Znak: EZP.270.1.2024

Narodowe Centrum Badań Jądrowych
05-400 Otwock-Świerk
ul. Andrzeja Sołtana 7

Dostawę i montaż trzech dygestoriów do prac laboratoryjnych

I. Na podstawie art. 284 ust. 1 oraz ust. 6 Ustawy z dnia 11 września 2019 r. – Prawo zamówień publicznych (Dz. U. z 2023 r. poz. 1605 ze zm.), Zamawiający przytacza treść pytań i udziela wyjaśnień na złożone pytania:

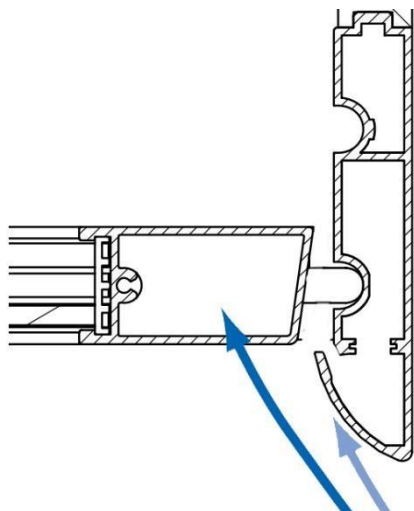
Zamawiający wskazał planowany dla zamawianych dygestoriów 2100 przepływy zakresie 500 do 650 m³/h.

W zależności od charakteru czynności prowadzonych w komorze dygestorium, bezpieczna dla operatora wartość prędkości przepływu powietrza w przekroju poprzecznym okna (ref. EN 14175) powinna być większa 0,25 m/s (ref. Centralny Instytut Ochrony Pracy – Państwowy Instytut Badawczy). Zamawiający nie precyzuje jakie czynności będzie prowadził w dygestoriach.

W krajach skandynawskich stosuje się wymaganą wartość 0,3 m/s z kolei w Niemczech 0,5 m/s.

Wskazany wydatek powietrza (500-600m³h) dla dygestorium 2100 zapewni maksymalnie 0,1 do 1,5 m/s w przekroju okna co stanowi istotne zagrożenie dla operatora.

Czy w związku z powyższym Zamawiający uzupełni opis przedmiotu zamówienia o wymóg zastosowania profili aerodynamicznych z boku okna. Profil o szerokości do 30mm oraz promieniu 35 mm.

W załączeniu przekrój przez o ścianę boczną dygestorium, dzięki konstrukcji zoptymalizowanej aerodynamicznie zapewnia przepływ zbliżony do laminarnego co usprawnia wymianę powietrza w komorze oraz zwiększa wskaźnik hermetyczności o 30%

Zamawiający nie wymaga zastosowania profili aerodynamicznych z boku okna.
